Zeitschrift: Schweizerische Bauzeitung
Herausgeber: Verlags-AG der akademischen technischen Vereine
Band: 89/90 (1927)
Heft: 3

Wettbewerb für eine evangelische Kirche mit Kirchgemeindehaus in Frauenfeld.

(Schluss von Seite 22.)

IV. Preis ex aequo (3. Rang, 1500 Fr.). Entwurf Nr. 31 „Johannes“.
Architekt Fr. Hess, Professor an der E. T. H., in Zürich.

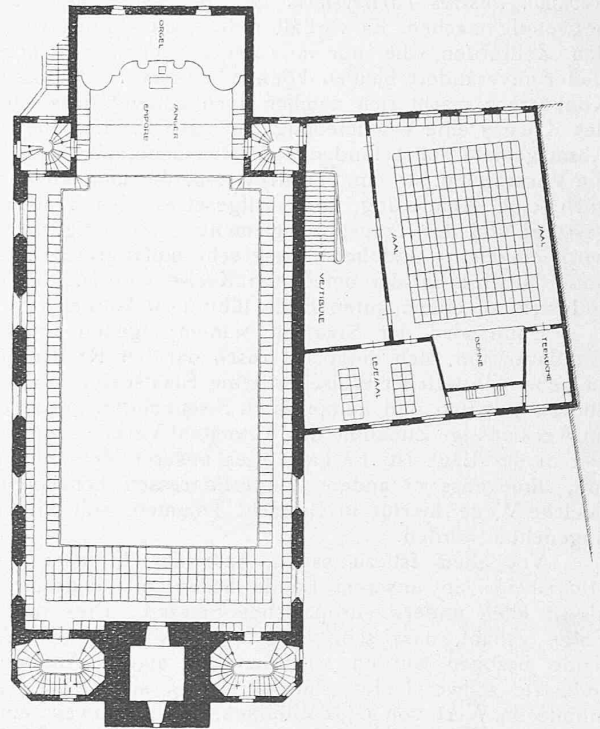
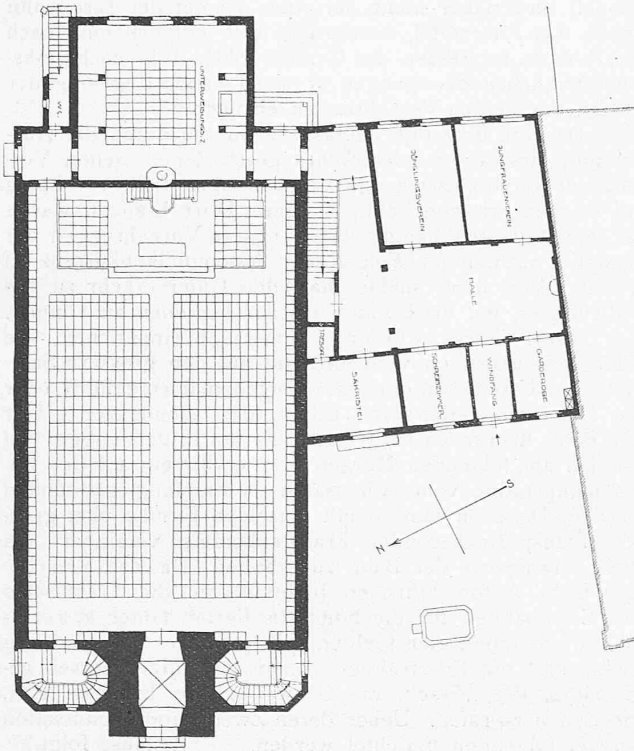
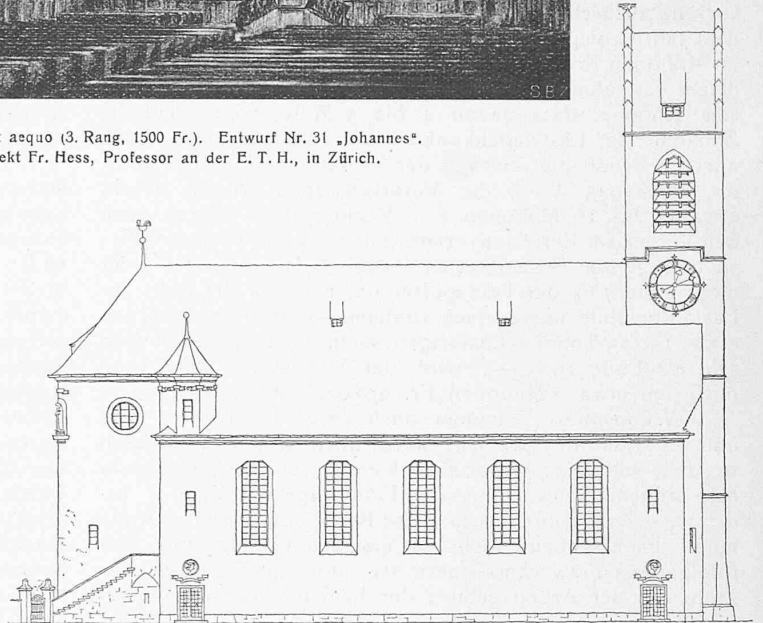
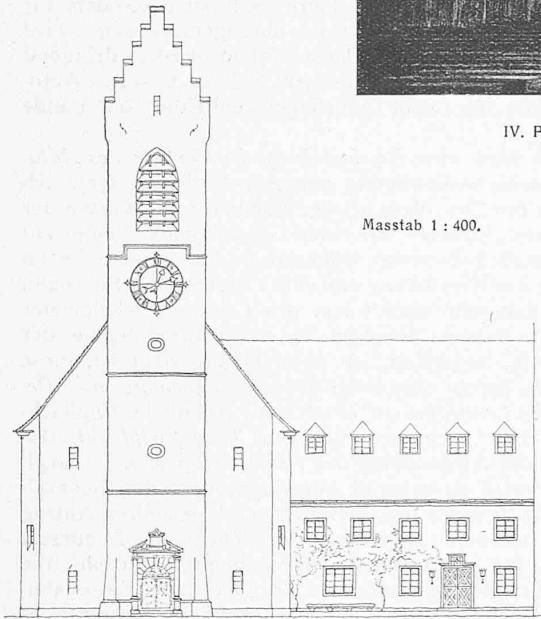
Nr. 31 „Johannes“. Die Stärke dieses Projektes liegt in seinem freundlich-klaren und energisch zusammengefassten Innenraum; besonders die Seitenemporen gut. Die Kanzel von der Sängertribüne nicht sichtbar; doch enthält diese keine Sitzplätze. Orgelprospekt und Stuckgewölbe etwas katholisch-barock; die Decke wäre ausserdem noch auf ihr akustisches Verhalten zu untersuchen. Das Aeusserere bei weitem weniger ansprechend und etwas zusammengestückelt: der chorartige Teil mit den spielerischen Seitentürmchen erinnert an romanische, die Langseite an barocke Vorbilder, während der Turm gotisch bleibt.

IV. Preis ex aequo (3. Rang, 1500 Fr.). Entwurf Nr. 32 „Der alte Turm“. Architekt Walter J. Tobler in Küssnacht (Zürich).

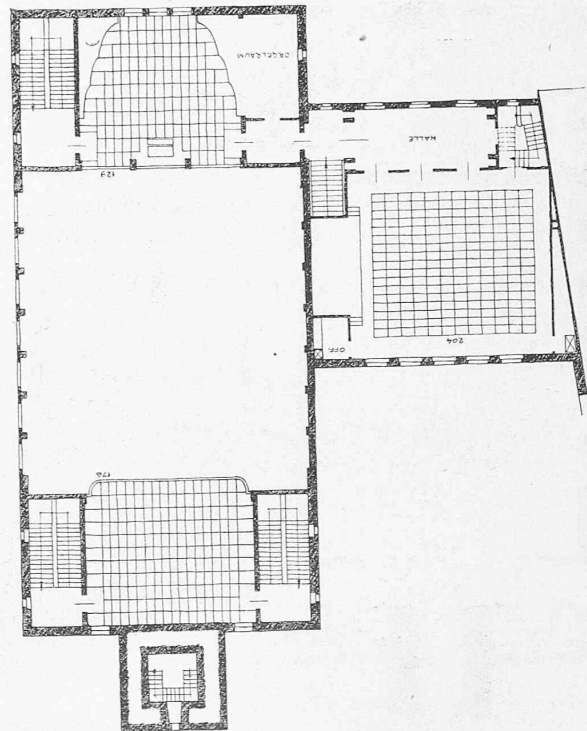
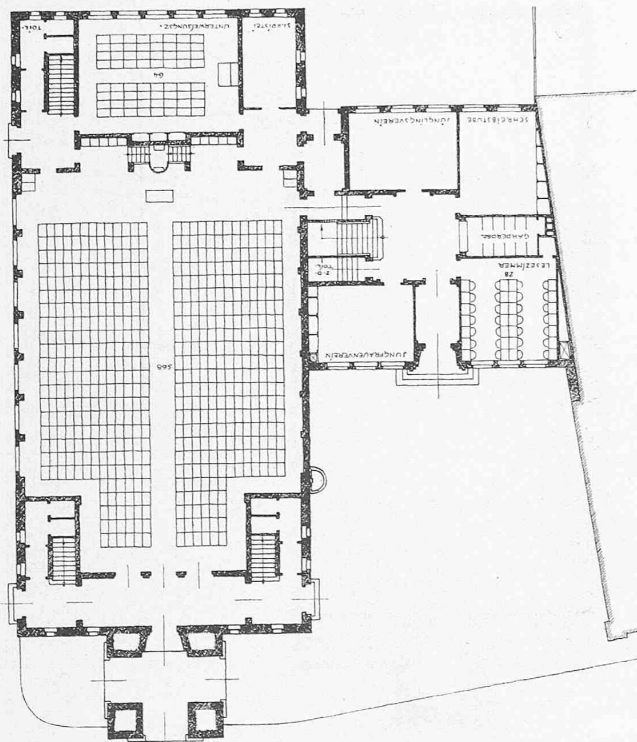
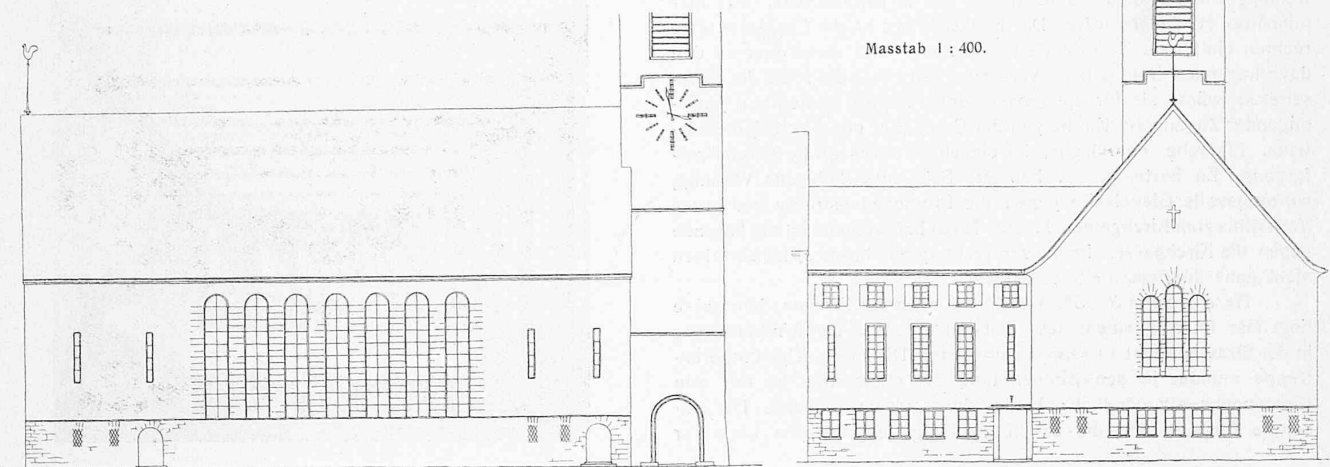
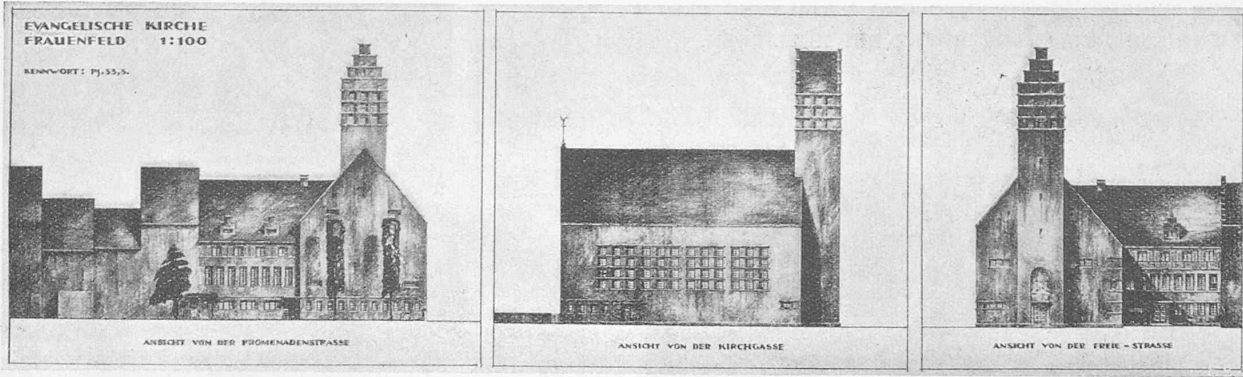
Nr. 32 „Der alte Turm“. Dunkler Mittelraum im Kirchgemeindehaus, sonst guter Grundriss. Bei Bereitstellung des erforderlichen Platzes zur

Kanzel ist richtig empfunden, die durch die einseitige Belichtung ohnehin gegebene Asymmetrie wird damit konsequent weitergeführt. Die Kanzel ist auch von der Sängerempore sichtbar. Gutes kubisches Empfinden; würdige, etwas lastende Gesamterscheinung.
